Dotyczy: postępowania prowadzonego w trybie przetargu nieograniczonego na podstawie ustawy z dnia 11.09.2019 r. Prawo zamówień publicznych (Dz. U. z 2024 r., poz. 1320, t.j. z dnia 30.08.2024 r. z późn. zm.) zwanej dalej "ustawą PZP" lub „PZP” pn. **„Rozbudowa terminalu pasażerskiego Kraków Airport etap I – część T6”**.

Na podstawie art. 135 ust. 2 ustawy PZP w związku z wpłynięciem pytań do SWZ Zamawiający udziela następujących wyjaśnień:

Pytanie nr 1315

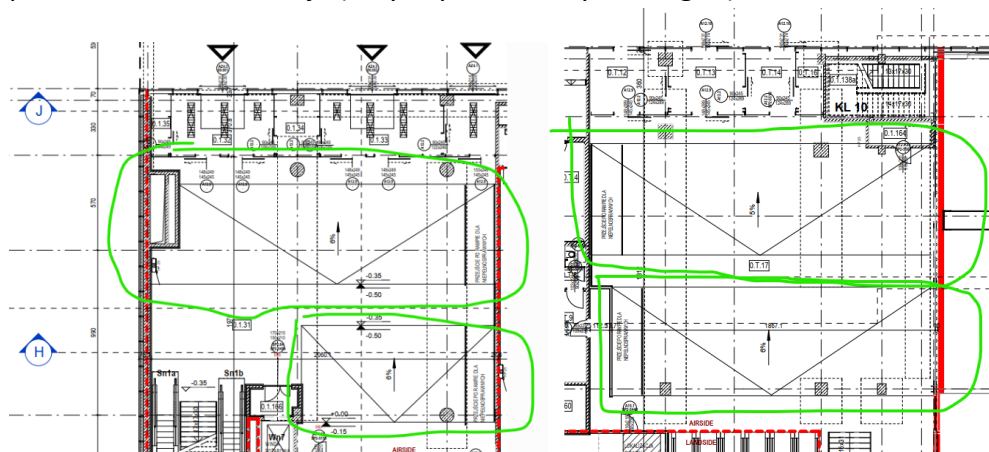
RAMPY PRZY WEJŚCIACH w terminalu T6 - prosimy o wyjaśnienie w jakiej konstrukcji zaprojektowano rampy wewnętrzne przy wejściach o spadku 6%, wykończone posadzką terazzo P-01a w pomieszczeniach:

pom.0.1.31 Przyloty i transfery Non-Schengen w osiach U-T/-19-17;

pom.0.T.17 Komunikacja (Przyloty/ Transfery Schengen) w osiach U-T/1-2

Pytanie nr 1320

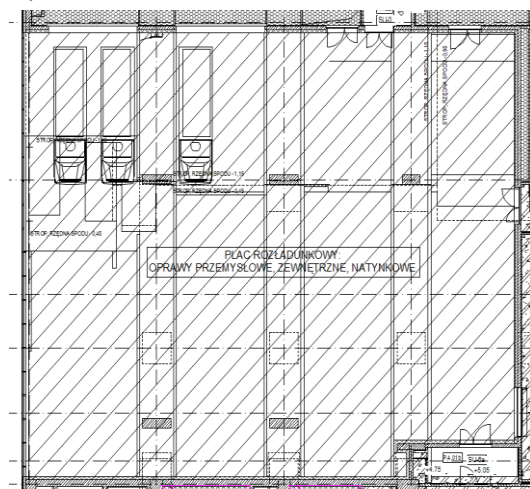
PODŁOGI PODNIESIONE - prosimy o wyjaśnienie jaką nośność powinna mieć podłoga P-01g występująca w nadziemiu, w komunikacyjnych ciągach pasażerów (kontrola paszportowa)? W specyfikacji "083MPL_Załącznik 2.2 Specyfikacja techniczna posadzek" str.9 pojawia się zapis "Posadzka P-01g- podłoga podniesiona monolityczna z żywicy epoksydowej z kruszywem marmurowym typu terazzo, o nośności 45 kN/m²" - wg informacji od wiodących producentów podłóg podniesionych nie ma podłogi podniesionej, która spełnia wymagania 45kN/m²,

maksymalna nośność to 30kN/m².

Pytanie nr 1363

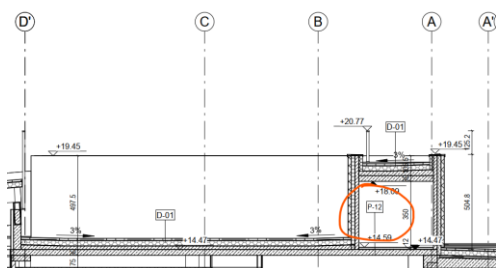
Dach nad maszynownią D-1. Zgodnie z dokumentacją konstrukcyjną stropodach stanowi płyta żelbetowa gr.30cm. Stropodach żelbetowy jest również pokazany na wszystkich przekrojach architektonicznych, które przechodzą przez maszynownię, czyli E-E, F-F, D-D, C-C, K-K, L-L. Natomiast w odpowiedzi na pytanie nr 236 czytamy, że dach nad maszynownią D1 jest stalowy. Zgodnie z hierarchią ważności dokumentów (odpowiedzi są ważniejsze niż PFU), prosimy o jednoznaczne potwierdzenie, że należy tutaj przyjąć dach stalowy. Jeśli takie jest ostateczne rozwiązanie, prosimy o rysunki zamienne konstrukcji, z podaniem płatwi stalowych, typu blachy trapezowej.

Pytanie nr 1366

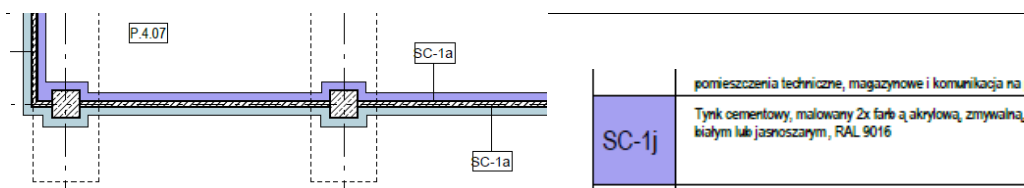
POSADZKA P-05a - w nawiązaniu do odpowiedzi na pyt.211 z pakietu 7 prosimy o podanie specyfikacji płyty posadzkowej żelbetowej: "197 mm - płyta posadzkowa żelbetowa (beton z drobnego kruszywa min. B 25 z dodatkiem plastyfikatora) zbrojenie wg. Projektu konstrukcji wykonana w spadkach " - zgodnie z odpowiedzią ma być ona wykonana "wg projektu konstrukcji" - zgodnie z Mapą obciążeń występuje tam obciążenie zmienne technologiczne Qk7 =20 kN/m². W projekcie konstrukcji brak opisu tej płyty. Prosimy o podanie typu zbrojenia i klasy betonu.

Pytanie nr 1376

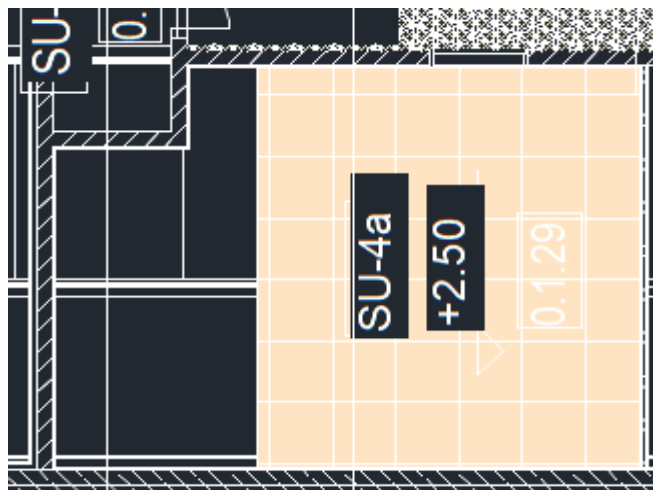
Prosimy o potwierdzenie zakresu wykończenia, sufitu w pom. nr 0.1.29. Zgodnie z rysunkiem PFU tylko część pomieszczenia wykończona jako SU-4a.

Pytanie nr 1391

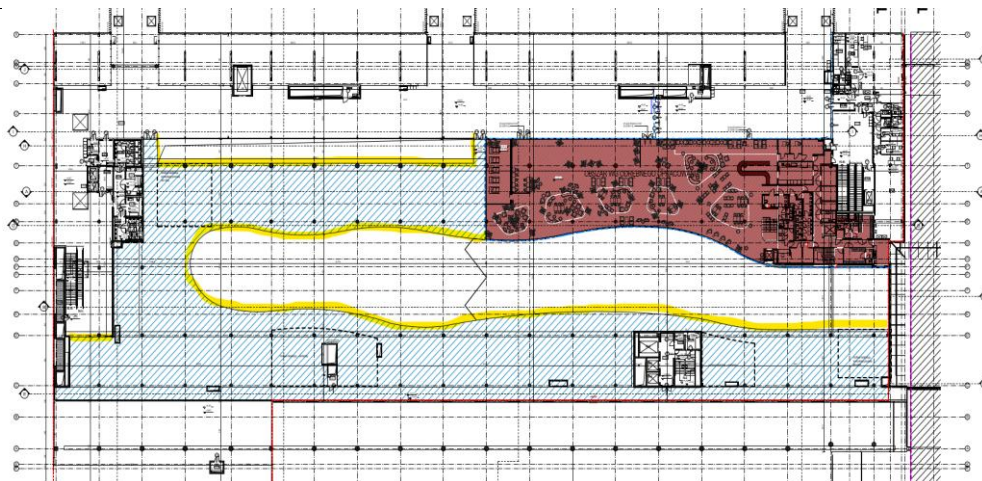
Prosimy o potwierdzenie, że rolety wewnętrzne wymienione w zestawieniu „Załącznik 286_Zestawienie rolet” nie są przewidziane do pracy w systemie kontroli dostępu.

Pytanie nr 1395

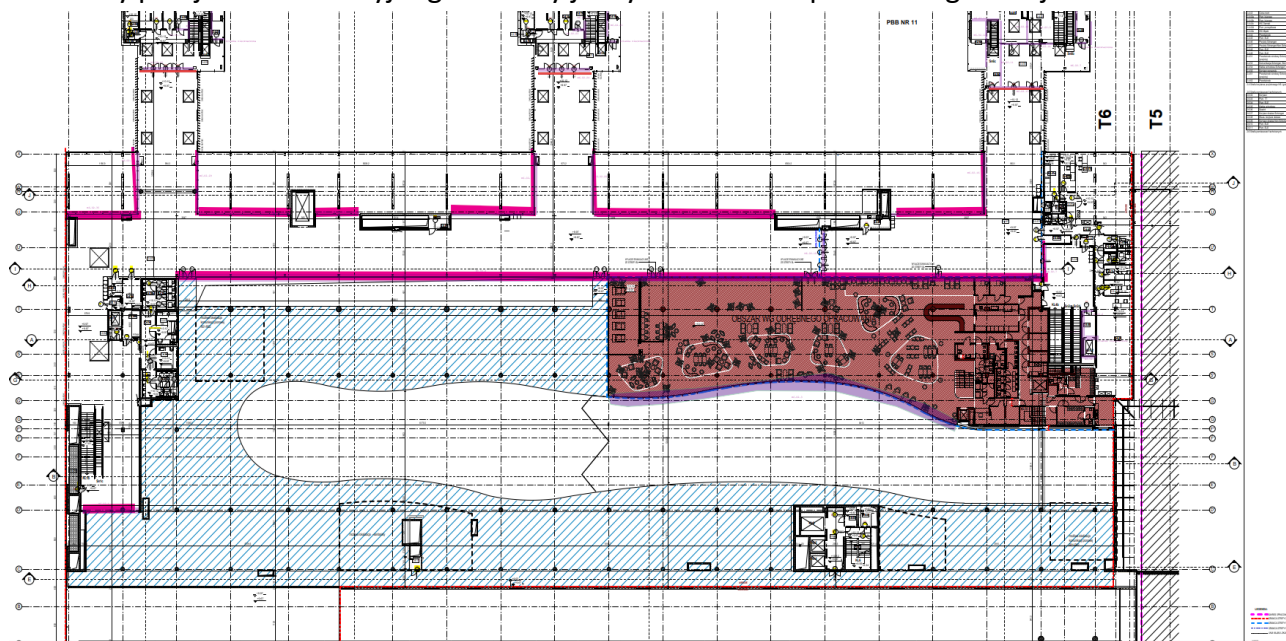
Prosimy o wskazanie koloru konstrukcji stalowej.

Pytanie nr 1414

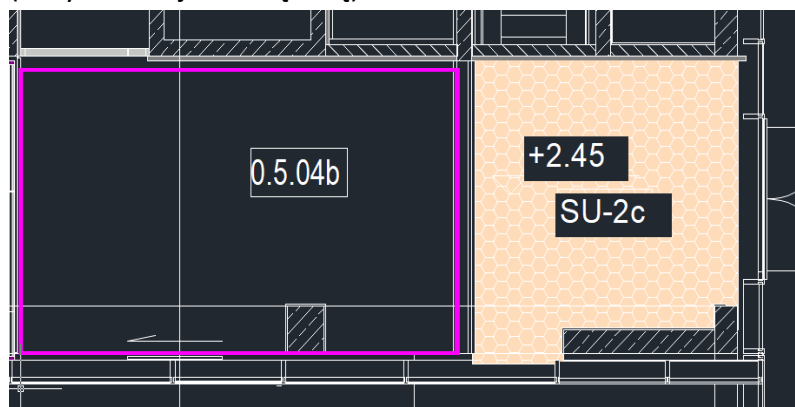
Prosimy o informację jak należy wykończyć sufit w pomieszczeniu nr 0.6.06k.
